Urząd Miasta Poznania
Wydział Transportu i Zieleni
Oddział Miejskiego Inżyniera Ruchu

zatwierdzenie nr: TZ-I.7221.1.5.2018

ZATWIERDZAM STAŁĄ ORGANIZACJĘ RUCHU

STALA ORGANIZACJA RUCHU W REJONIE WIADUKTU
W ULICY SANTOCKIEJ

PLAN SYTUACYJNY
STALA ORGANIZACJA RUCHU W ULICY SANTOCKIEJ

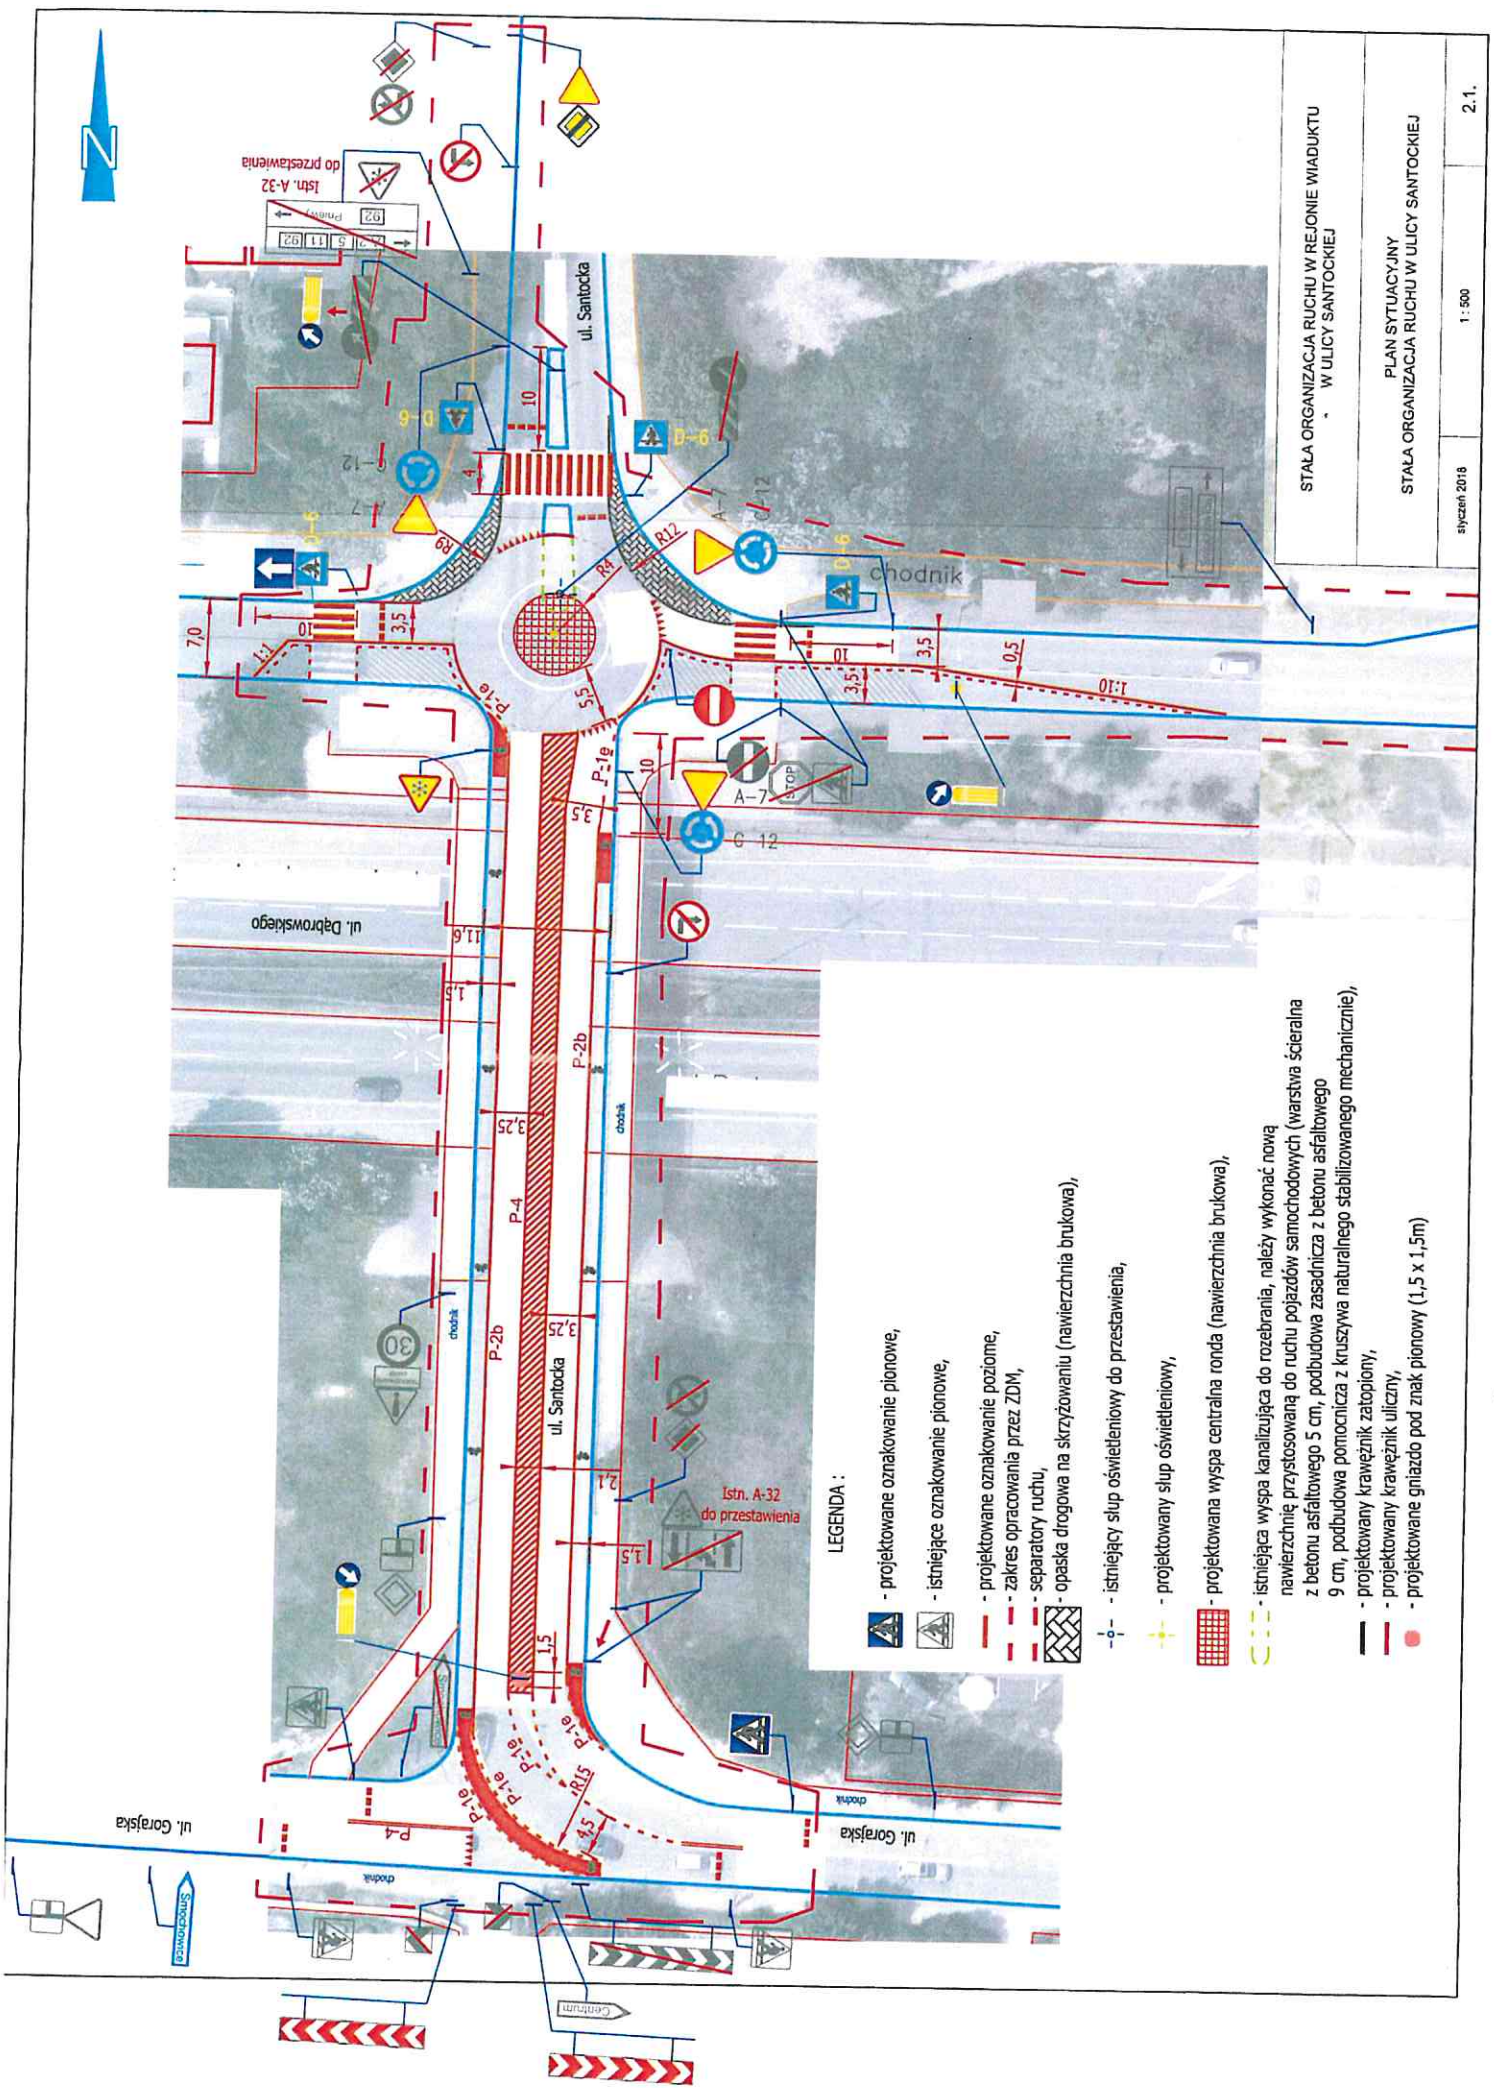
1. Nadal nie zostały wprowadzone wszystkie uwagi przesłane w dniu 04 kwietnia 2018 r. dotyczące wyznaczenia linii krawędziowych na obiekcie. Należy wyznaczyć pasy rowerowe o szerokości 2,0 m, pozostałą szerokość jezdni przeznaczyć na pasy ruchu

Projekt poprawiony zgodnie z powyższą uwagą należy dostarczyć do Oddziału Miejskiego Inżyniera Ruchu najpóźniej wraz ze zgłoszeniem wprowadzenia organizacji ruchu.
